Keuringsverslag van een elektrische laagspanning- en zeer lage spanningsinstallatie

NIET CONFORM

Straatnaam Termurenlaan
Huisnummer 11
Busnummer
Postcode 9300
Gemeente Aalst
Land België

Type : woning

Afbeelding schakel- en verdeelbord:

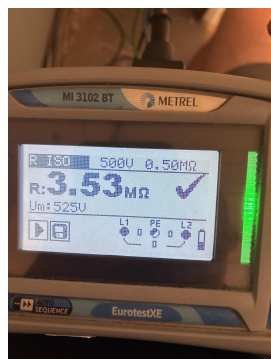
- I2.01 Eén of meerdere differentieelstroombeschermingsinrichtingen werken niet met testknop en/of stroominjectie. (Boek 1 Onderafdeling 6.5.7.2)
- I5.01 De aanduiding van de stroomkringen en/of apparatuur, aansluitklemmen, enz dient aangebracht of vervolledigd te worden. (Boek 1 Onderafdeling 3.1.3.1. en 3.1.3.3.A. en 5.1.6.1)

- I5.10 De genaakbare, naakte onder spanning staande delen zijn onvoldoende afgeschermd. (Boek 1 Afdeling 5.1.4. en 4.2.2.3.)
- I5.11 Niet gebruikte invoeringen van het verdeelbord zijn niet correct of onvoldoende afgedicht. (Boek 1 Afdeling 5.1.4. en 4.2.2.3.)
